ПАСПОРТ ДОСТУПНОСТИ
объекта социальной инфраструктуры (ОСИ)
№ 188

1.1. Наименование (вид) объекта: Муниципальное автономное дошкольное образовательное учреждение «Центр развития ребенка – детский сад № 112» г. Сыктывкара

1.2. Адрес объекта: 167005, Республика Коми, г. Сыктывкар, ул. Петрозаводская, 50

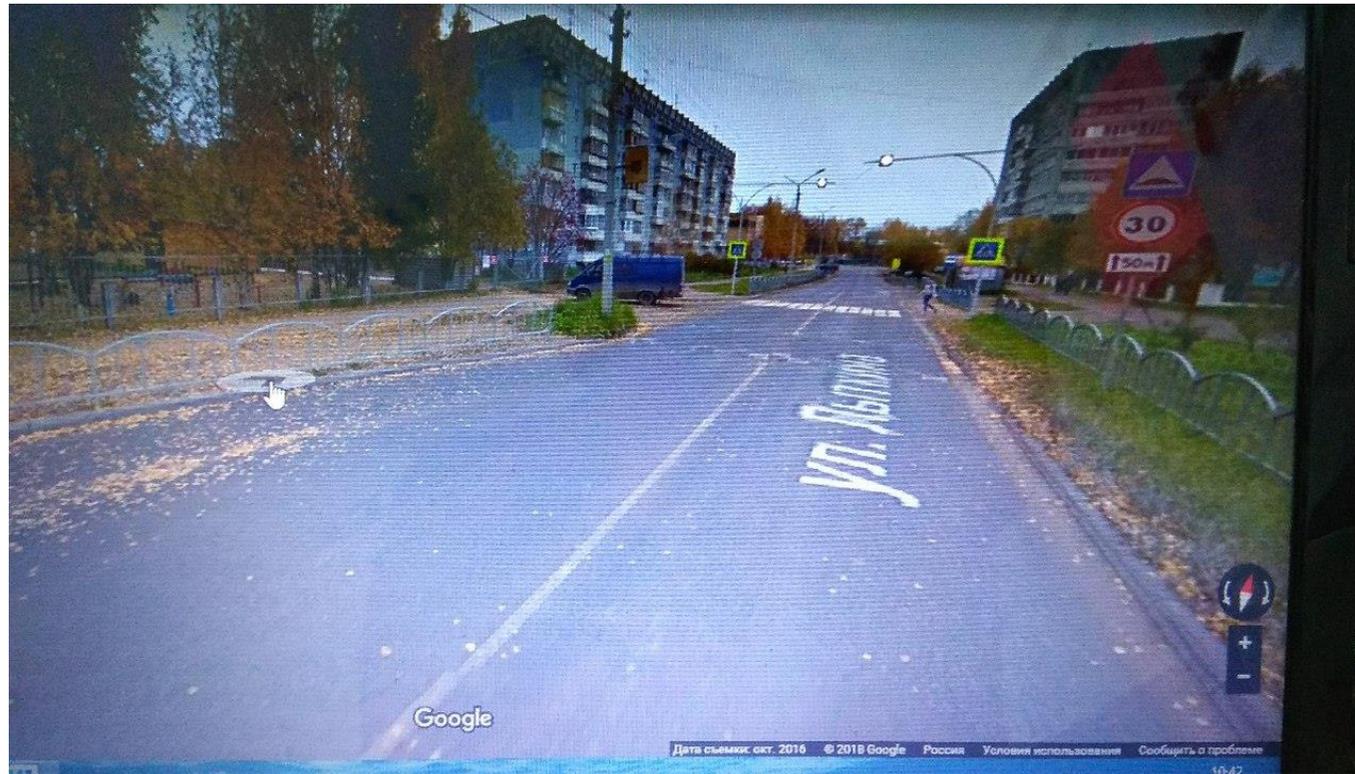
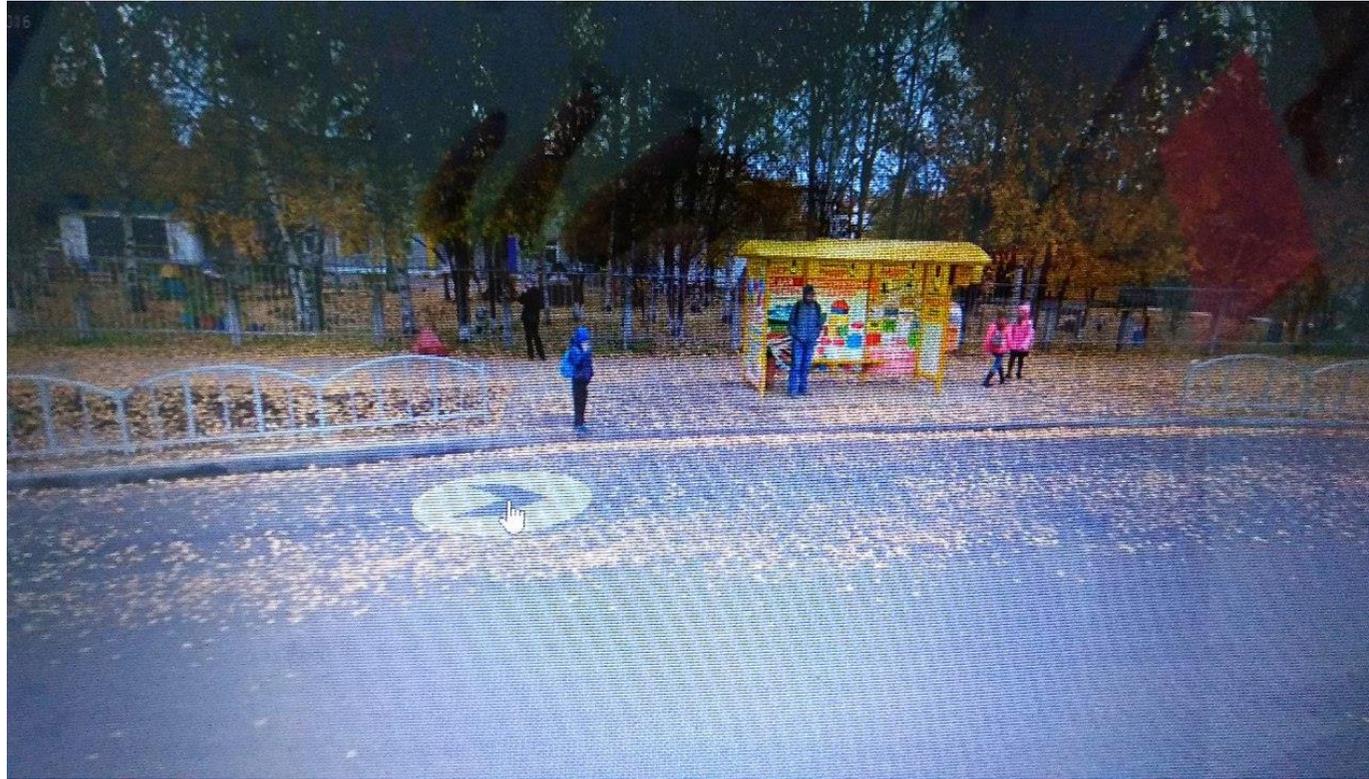
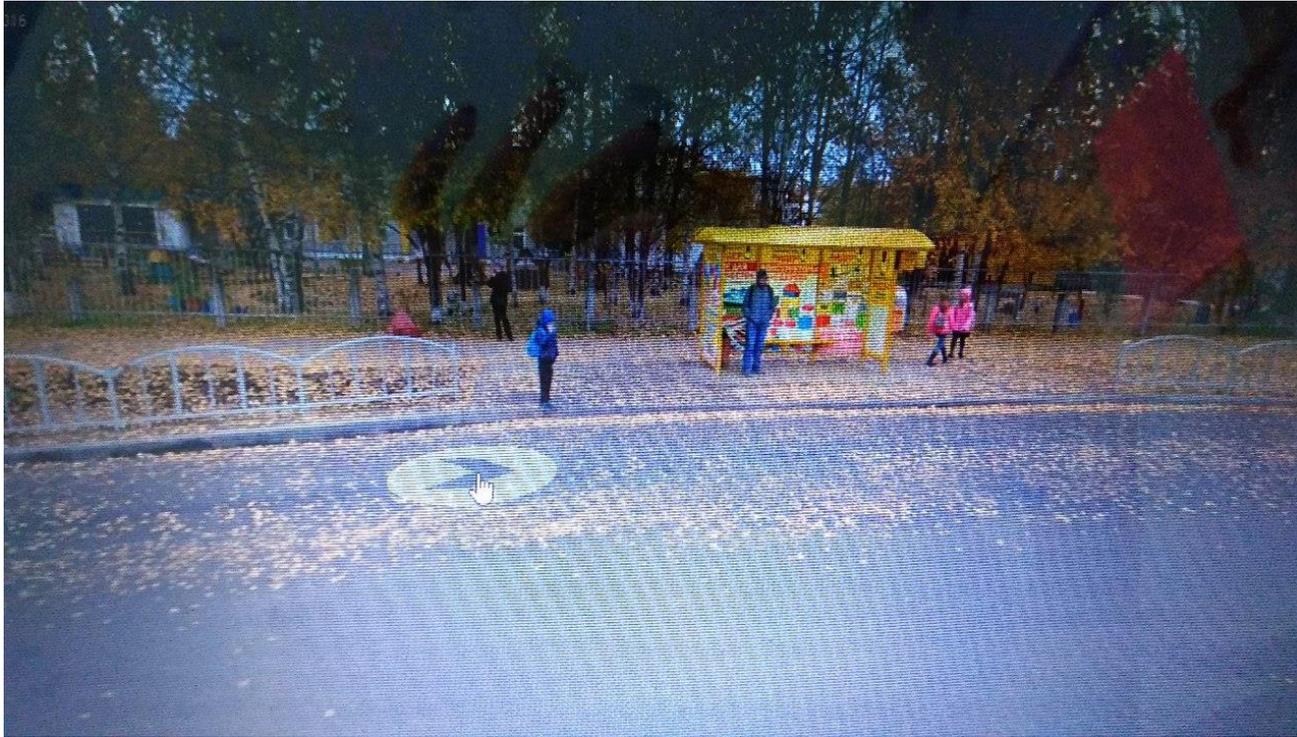
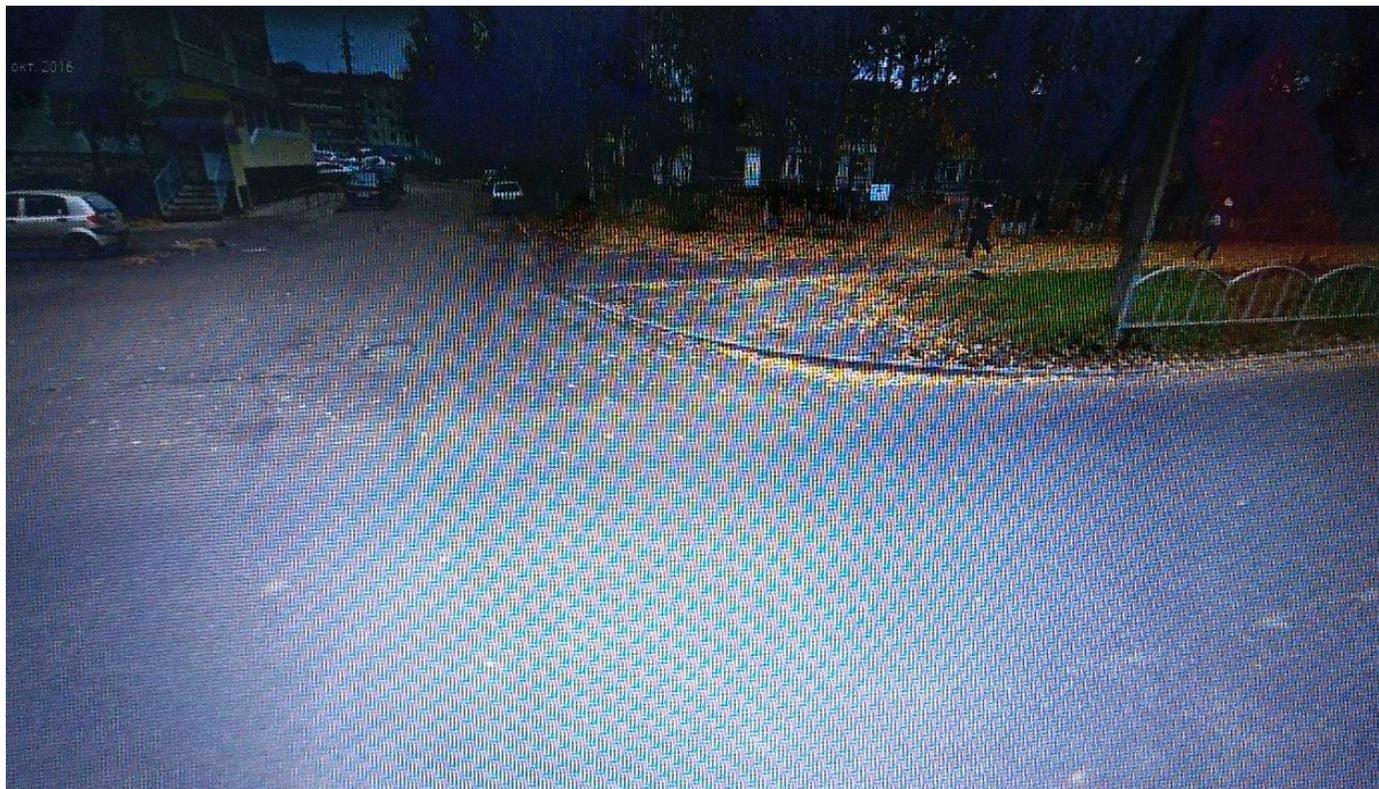
1.1	Пути движения от остановки до границы территории	есть		1-9	<p>Остановка «43 школа»</p> <ul style="list-style-type: none"> - не соответствуют нормативам размеры площадки автобусной остановки; - нарушена целостность покрытия площадки автобусной остановки; - информация о расписании движения автобуса отсутствует; - не выделены контрастным цветом стойки на площадке; - отсутствует бордюрный пандус на автобусной площадке; - отсутствует схема движения к объекту для МГН; - отсутствуют выделенные места на остановочном комплексе для инвалидов на креселе-коляске; - водители общественного транспорта не проинструктированы по правилам работы с МГН; 	К,О,С, Г,У	<p>Организовать путем обращения к администрации УДО АМО ГО «Сыктывкар»:</p> <ul style="list-style-type: none"> - обустройство площадки (2400x7000 мм) с линией безопасности на расстоянии 420 мм от её края, высотой бордюра 140 - 160 мм. с бордюрным пандусом на площадке (зоны посадки на транспорт должны быть оснащены, не менее чем одним бордюрным пандусом); - восстановление целостности покрытия площадки; - установить остановочный комплекс; - выделение находящиеся на площадке препятствия контрастным цветом; установить информационные указатели, облегчающие навигацию по пути следования к ОСИ (Методическое пособие по созданию системы дорожных указателей к объектам культурного наследия и иных носителей информации, 2013г.); - восстановить целостность покрытия (выбоины, трещинки, скосы) путей движения 	Ремонт ТСР, Орг.

<p>- в зимний период недостаточно хорошо производится очистка посадочной и остановочной площадки общественного транспорта.</p> <p>Остановка «43 школа» по нечетной стороне</p> <ul style="list-style-type: none"> - не соответствуют нормативам размеры площадки автобусной остановки; - нарушена целостность покрытия площадки автобусной остановки; - информация о расписании движения автобуса отсутствует; - не выделены контрастным цветом стойки на площадке; - отсутствует бордюрный пандус на автобусной площадке; - отсутствует схема движения к объекту для МГН; - отсутствуют выделенные места на остановочном комплексе для инвалидов на кресле-коляске; - водители общественного транспорта не проинструктированы по правилам работы с МГН; - в зимний период недостаточно хорошо производится очистка посадочной и остановочной площадки общественного транспорта. <p>Пути движения от остановок</p> <ul style="list-style-type: none"> - на пути движения нерегулируемый пешеходный 	<p>до ОСИ;</p> <ul style="list-style-type: none"> - выделить люки контрастным цветом; - в местах пересечения пешеходных и транспортных путей, имеющих перепад высот более 0,015 м, пешеходные пути устраивают съездами с двух сторон проезжей части или искусственными неровностями по всей ширине проезжей части. На переходе через проезжую часть должны быть установлены бордюрные съезды шириной не менее 1,5 м, которые не должны выступать на проезжую часть СП 59.13330.2016 п. 5.1.5; - ширина пешеходного пути с учетом встречного движения инвалидов на креслах-колясках должна быть не менее 2,0 м. В условиях сложившейся застройки в затесненных местах допускается в пределах прямой видимости снижать ширину пешеходного пути движения до 1,2 м. При этом следует устраивать не более чем через каждые 25 м горизонтальные площадки (карманы) размером не менее 2,0x1,8 м для обеспечения возможности разезда инвалидов на креслах-колясках СП 59.13330.2016 п. 5.1.7; - продольный уклон путей движения, по которому возможен проезд инвалидов на креслах-колясках, не должен превышать 5%, поперечный - 2%. СП 59.13330.2016 п. 5.1.7; - в местах изменения высот поверхностей пешеходных путей их выполняют плавным понижением с уклоном не более 1:20 (5%) или устраивают съездами СП 59.13330.2016 п. 5.1.8; - при устройстве съездов их продольный уклон должен быть не более 1:20 (5%), около здания - не более 1:12 (8%), а в местах, характеризующихся стесненными условиями, -

<p>переход;</p> <ul style="list-style-type: none"> - на пути движения присутствуют ненормативная высота бордюров; - присутствуют люки не выделенные контрастом; - ширина пути движения не соответствует норме; - нарушена целостность асфальтного покрытия по пути встречаются ямы и выбоины; - отсутствует навигация по пути движения к ОСИ. 		<p>не более 1:10 на протяжении не более 1,0 м. СП 59.13330.2016 п. 5.1.8; <ul style="list-style-type: none"> - перепад высот между нижней гранью съезда и проезжей частью не должен превышать 0,015 м. СП 59.13330.2016 п. 5.1.8; - проводить обязательный инструктаж водителей общественного транспорта по правилам посадки и высадки пассажиров в т.ч. МГН и инвалидов на остановочных пунктах (высадка и посадка строго на определенном расстоянии от посадочной площадки удобной для комфортной и безопасной высадки и посадки пассажиров в т.ч. МГН и инвалидов); - в зимний период качественно производить очистку посадочной и остановочной площадки общественного транспорта. </p>

Состояние доступности территории оценено, как временно недоступное для инвалидов категории (К,О,С,Г,У), что не обеспечивает полноценного их нахождения их на объекте. Для обеспечения условной доступности необходимо создать систему информационной поддержки МГН на всех путях движения, восстановить целостность покрытия путей движения, оградить и выделить препятствия на путях движения, обустроить парковочные места для автомобилей инвалидов, назначить приказом сотрудников, ответственных за организацию ситуационной помощи, с разработкой должностных инструкций, проведением обучения правилам оказания ситуационной помощи и инструктажей со всеми сотрудниками (организационное решение).
